**RAPPORTO ISTRUTTORIO  
SU INTEGRAZIONI E MODIFICA PROGETTUALE  
progetto definitivo VIA-2011-05**

**Opere di regolazione della messa in sicurezza del lago d'Idro**

Trento, luglio 2012

**Figura 2:** sezione imbocco galleria come previsto dal progetto preliminare.

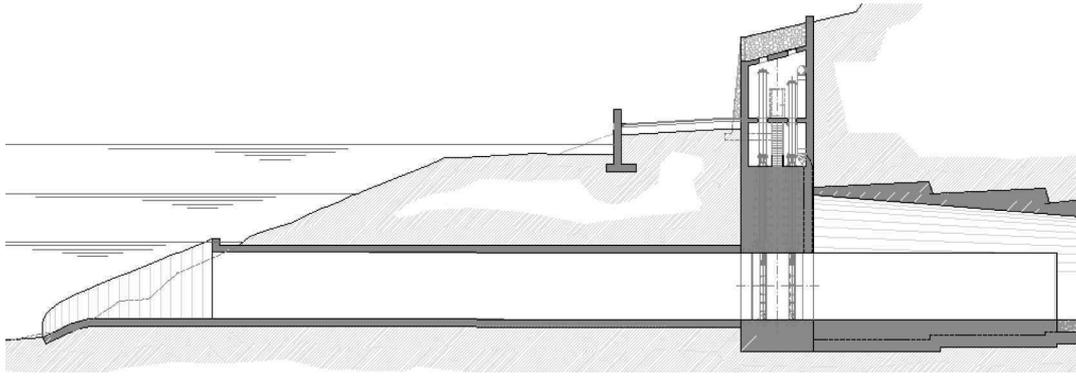
Per quanto riguarda la scelta della conformazione geometrica del manufatto d'imbocco occorre indicare come la stessa sia mutata dal progetto preliminare a quello definitivo. Il progetto preliminare prevedeva la realizzazione di un imbocco sommerso a quota 359,50 m s.l.m. e larghezza netta 9,0 m.

Sulla scorta delle indicazioni dei Comuni rivieraschi, seppur con prestazioni inferiori rispetto a quelle del progetto preliminare come evidenziato anche dal parere pro veritate commissionato dai comuni rivieraschi all'ing. Giacomelli e al prof. Majone, la prima versione del progetto sottoposto a VIA statale è stata sviluppata con i seguenti due vincoli:

Figura 10: pianta imbocco galleria come da ultima proposta progettuale.

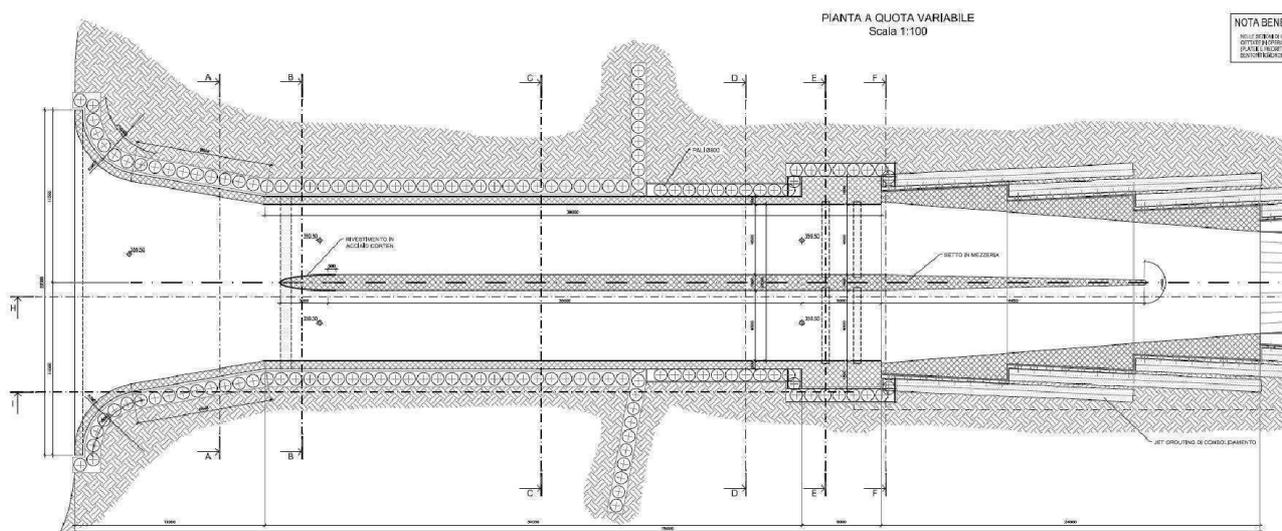
La revisione al progetto prevede una nuova configurazione dell'imbocco della galleria di derivazione in modo tale che la stessa abbia un funzionamento sotto battente già a partire dalla quota di minima regolazione del lago (364,75 m s.l.m.) al fine di minimizzare gli innalzamenti del lago in occasione di eventi estremi di piena.

La modifica progettuale da ultimo proposta, andando ad eliminare la soglia posizionata all'imbocco della galleria di scarico, rende più funzionale tutto il sistema di scarico delle acque dall'invaso migliorando le caratteristiche idrauliche del manufatto. L'eliminazione della soglia consente infatti di poter scaricare portate elevate ancora all'inizio dell'evento, con tiranti idrici nel lago relativamente contenuti. La seguente tabella mostra le portate scaricabili (desunte dal progetto) dalla nuova galleria nella prima soluzione progettuale (con soglia) e in quella prevista dalle integrazioni (senza soglia) tra le quote 365,00 m slm e 368,00 m slm.

**Figura 11:** sezione imbocco galleria come da ultima proposta progettuale.

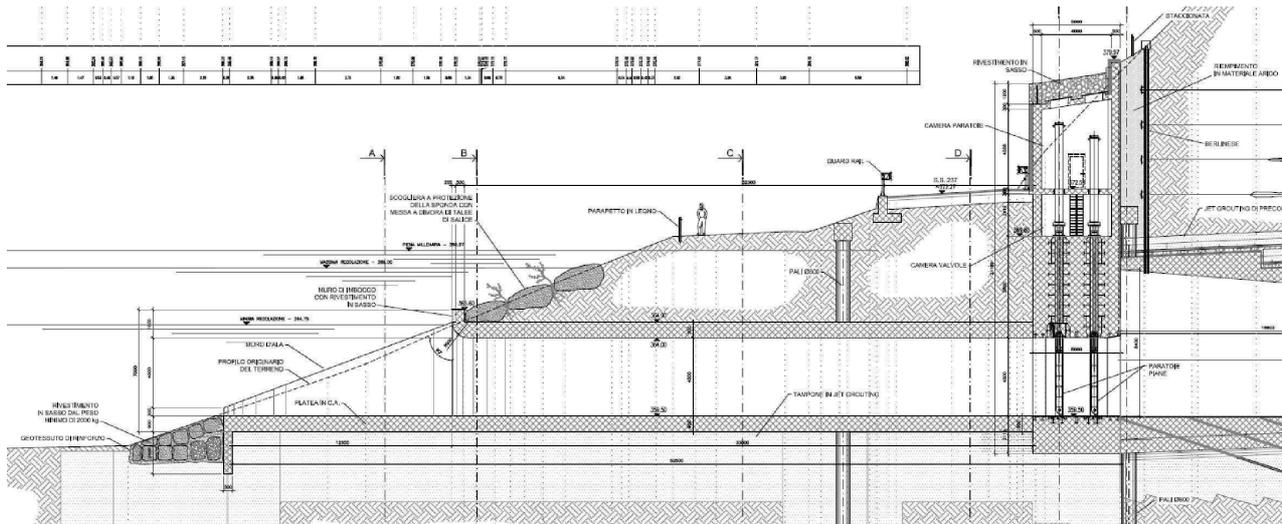
- **un funzionamento come soglia sotto battente a partire dai livelli del lago di 364,75 m slm**, pari alla minima regolazione;
- l'evacuazione di una portata pari a circa 320 m<sup>3</sup>/s;
- un sufficiente rientro d'aria per evitare fenomeni di incollo della vena in calotta della galleria (eventualità che farebbe perdere efficienza all'opera).

L'eliminazione della soglia consente l'effettuazione di svassi preventivi del bacino sino alla quota di minima regolazione fissata a 364,75 m slm facendo funzionare la galleria sempre sotto battente. In casi estremi si potrebbe procedere all'abbassamento del livello del lago anche sotto tale quota. La nuova soluzione progettuale risulta migliorativa anche confrontando la capacità di scarico della stessa con quella data dalla somma della capacità di scarico della vecchia galleria degli agricoltori e della vecchia traversa supposti pienamente funzionanti (nel range di delle quote di esercizio del lago).

Alla quota di massima regolazione di 368,00 m slm il manufatto di imbocco alla galleria garantirebbe lo scarico di 271 m<sup>3</sup>/s (invece dei precedenti 249 m<sup>3</sup>/s). La stessa risulta comunque circa 1/4 della portata di progetto (1086 m<sup>3</sup>/s). Si ribadisce pertanto il fatto che, anche se in maniera più limitata rispetto alla precedente versione progettuale, ogni successivo effetto di laminazione della portata in ingresso al lago si ripercuote su aree già da considerarsi inondate; rimangono comunque delle perplessità in merito al fatto che l'invaso debba produrre la propria funzione di laminazione, al di sopra di tale quote. Questo chiaramente nell'eccezionalità delle condizioni maggiormente sfavorevoli ovvero che partendo da quote lago già prossime alla massima regolazione non si sia riusciti ad attuare un efficace svasso preventivo;

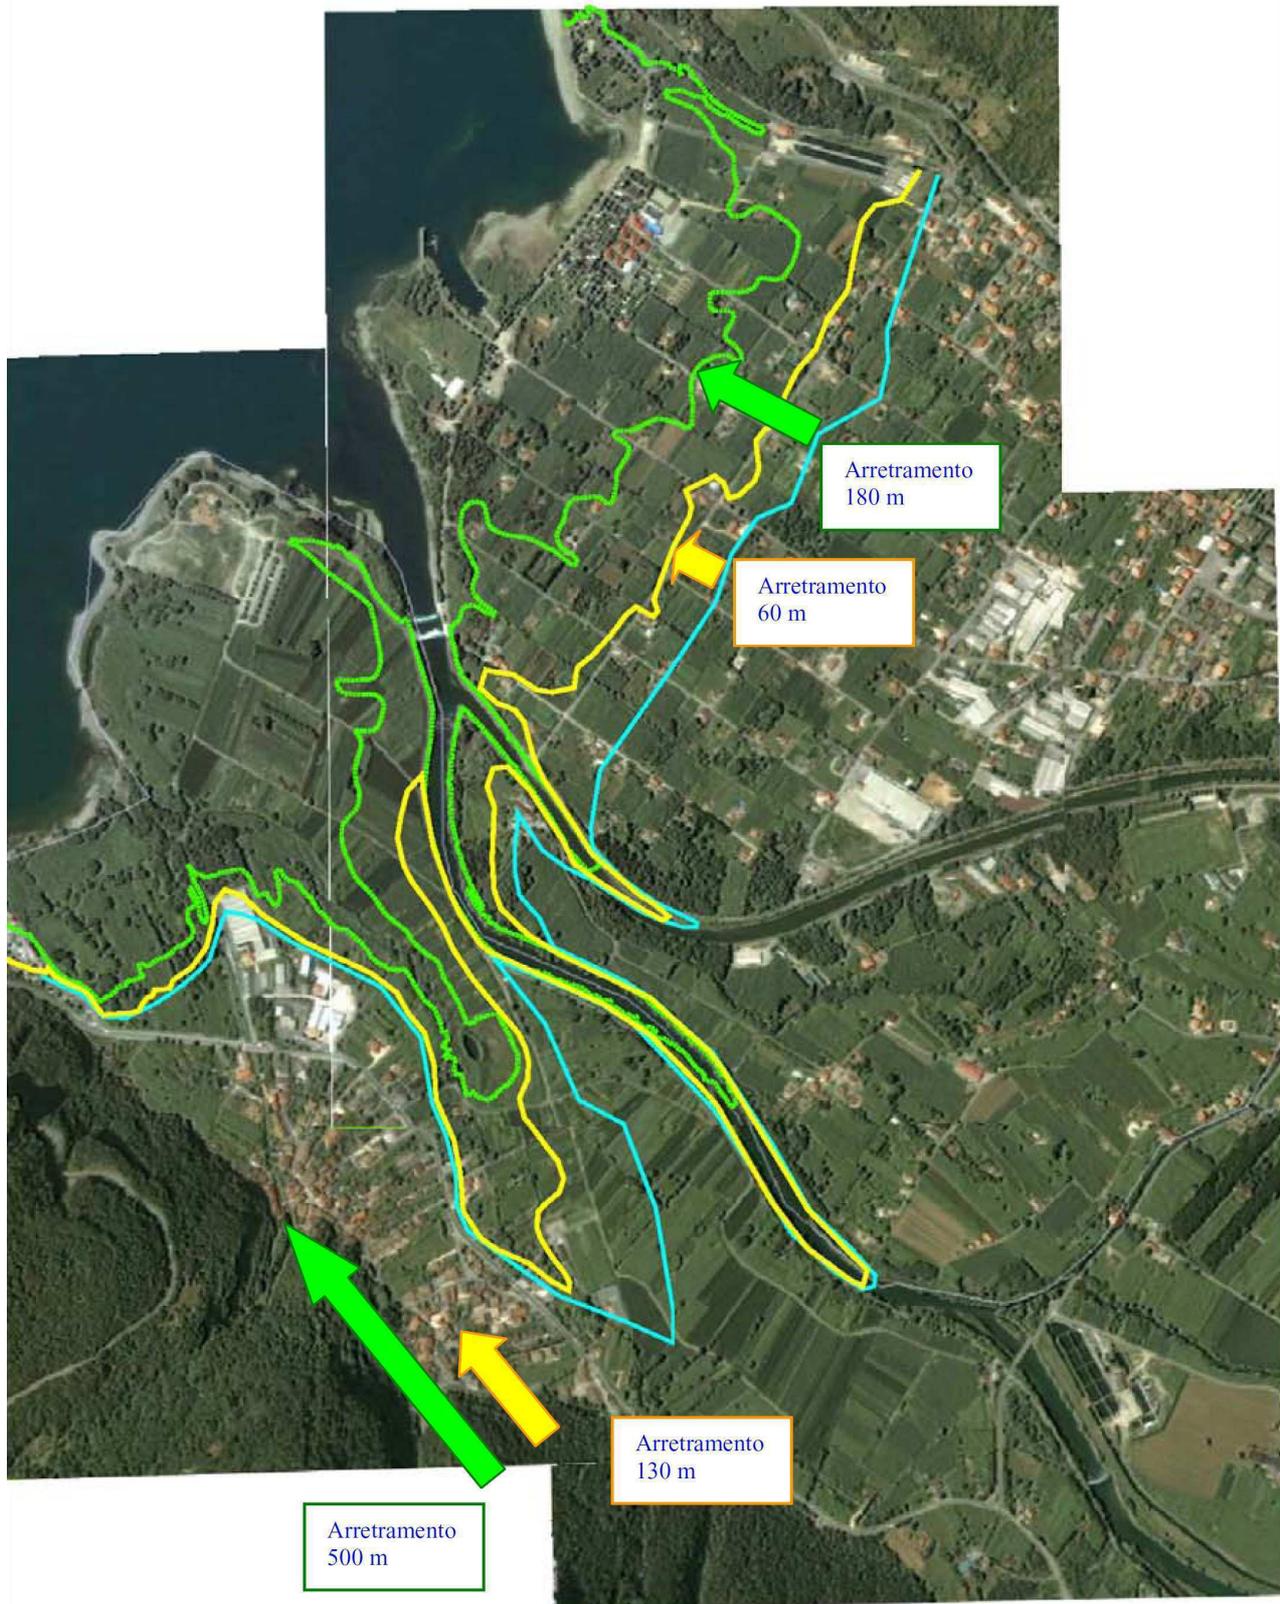
La seguente planimetria riporta, per la zona trentina del lago, i livelli di **piena millenaria**, con **colmo singolo**, con **svassi preventivi del lago** alla minima regolazione, nei seguenti scenari:

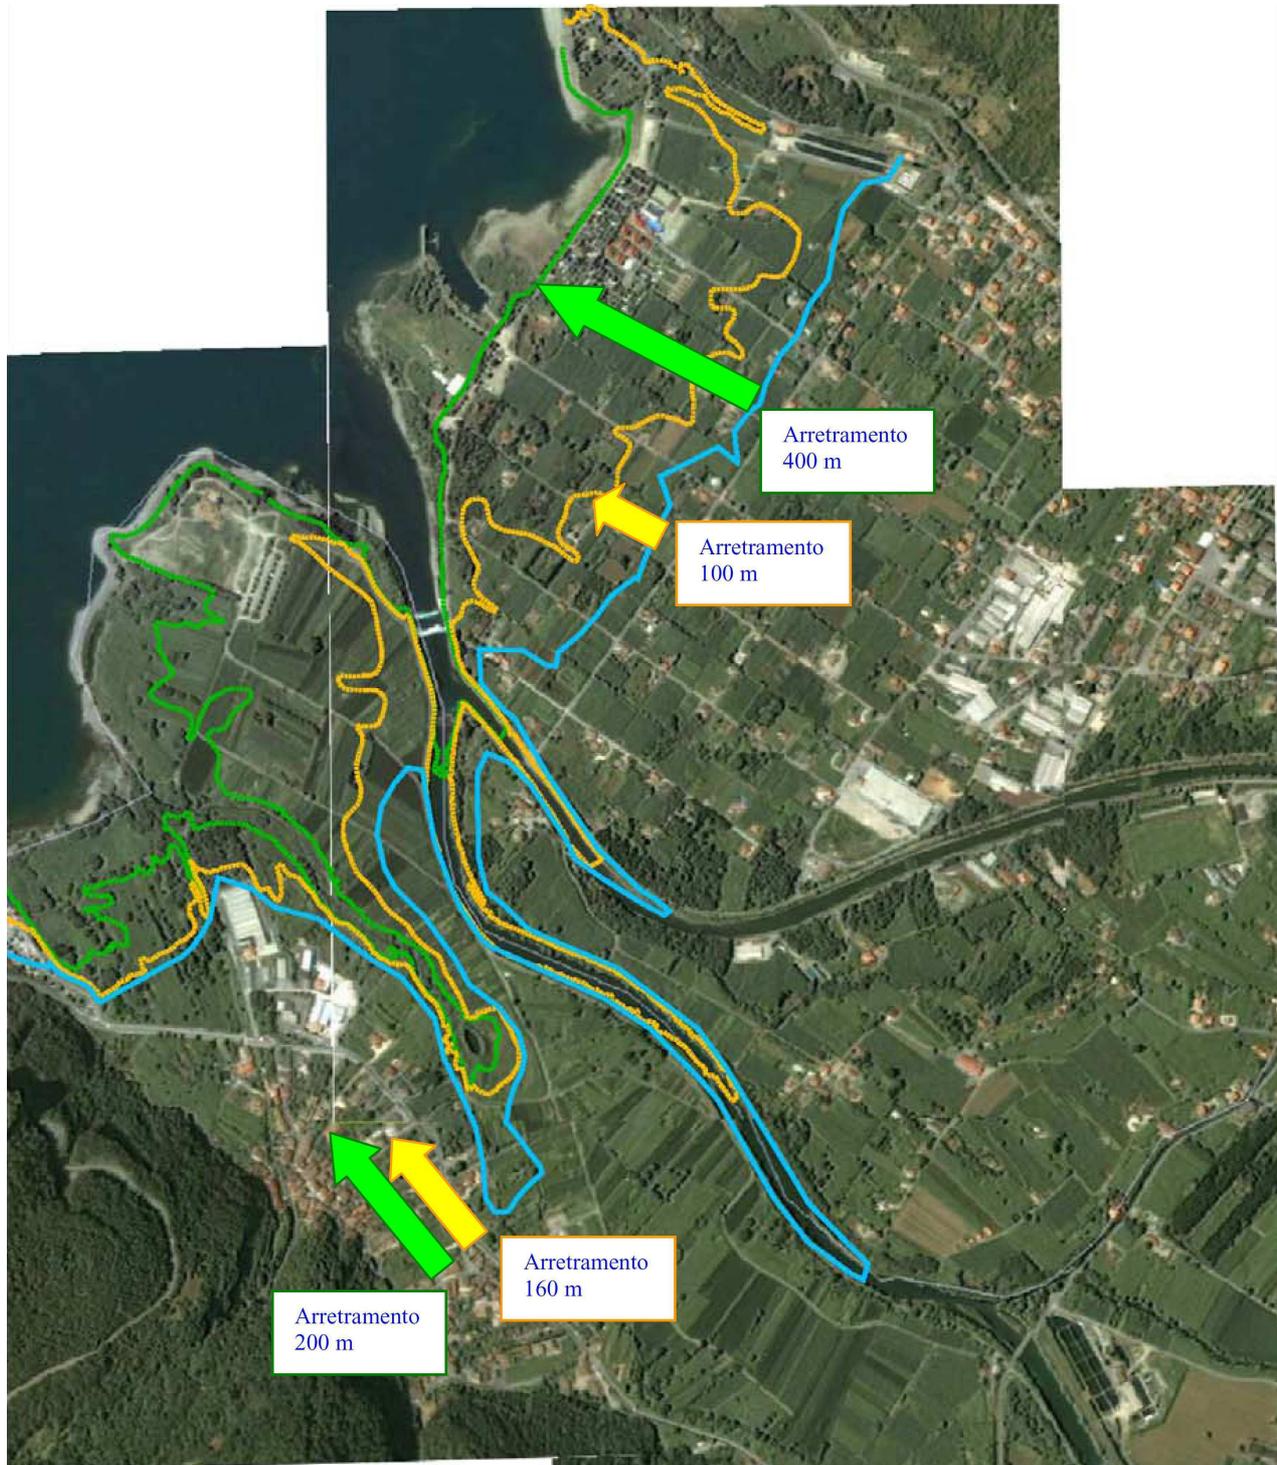
Analogamente, la seguente planimetria riporta per la zona trentina del lago i livelli di **piena duecentennale**, con **colmo singolo**, con **svasi preventivi del lago** alla minima regolazione, nei seguenti scenari:

Di fronte ad una piena caratterizzata da una limitata durata ed una forte intensità (singolo colmo) i sovralti nel lago sono fortemente correlati al livello idrico dello specchio liquido ad inizio dell'evento meteorologico. Le seguenti tabelle confrontano l'innalzamento dei livelli di piena partendo dalla quota di massima regolazione (senza svaso preventivo) e dalla minima (con svaso preventivo):
